Photovoltaikanlage NalpSolar

Thema **Baustellenanweisung**
Von rub
Datum 03.09.2026
Ref.-Nr. Anweisung-Nr.: NalpSolar_51_BA_0274_A1_MT-Wasserleitung_260903
Betreff **Priorisierte Modultische Bereich Wasserleitung**

Übersicht betroffener Bereich (violett markiert):

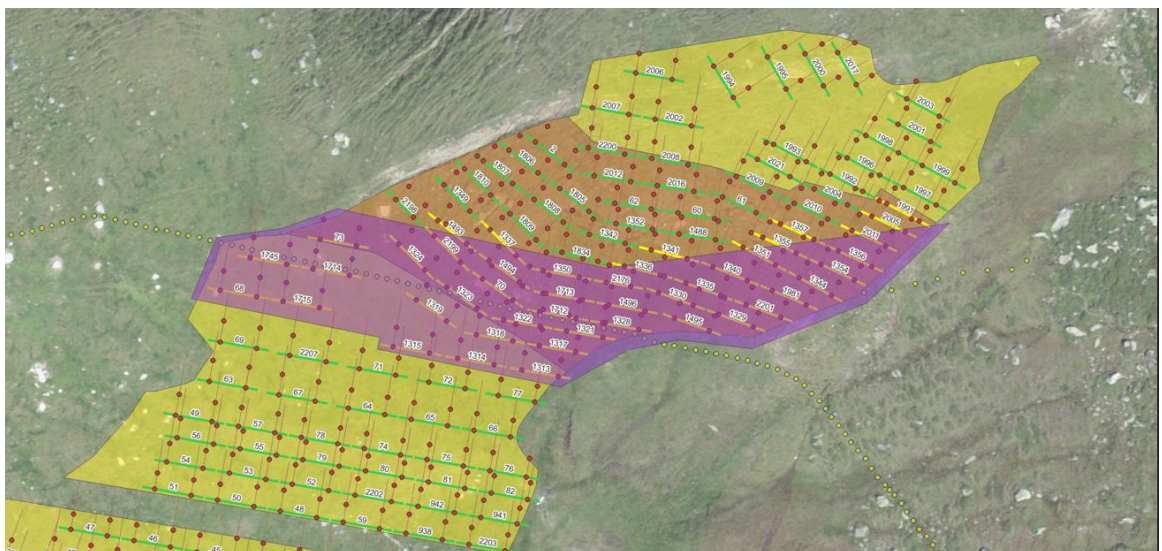
Die beiden Wasserleitungen von Alphütte und KVR kommen im Bereich PZ4 zu liegen und müssen für die Bohrarbeiten ausser Betrieb genommen werden. Dafür wird jeweils ein oberirdisches Provisorium erstellt. Nach den Bohrarbeiten müssen die definitiven Wasserleitungen im Bereich PZ4 wieder neu erstellt werden. Dies muss noch in dieser Bausaison erfolgen, damit insbesondere die Wasserleitung der KVR wieder in Betrieb genommen werden kann und es im Winter zu keinen Unterbrüchen kommt infolge Frost.

Aus diesem Grund müssen folgende Modultische im Bereich PZ4 prioritär gebohrt werden:

68
70
73
1313
1314
1315
1317
1318
1319
1321
1322
1323
1324
1328
1329

1330
 1335
 1336
 1337
 1340
 1341
 1344
 1350
 1351
 1354
 1355
 1356
 1357
 1493
 1494
 1495
 1496
 1712
 1713
 1714
 1715
 1745
 1981
 1991
 2005
 2011
 2176
 2199
 2201
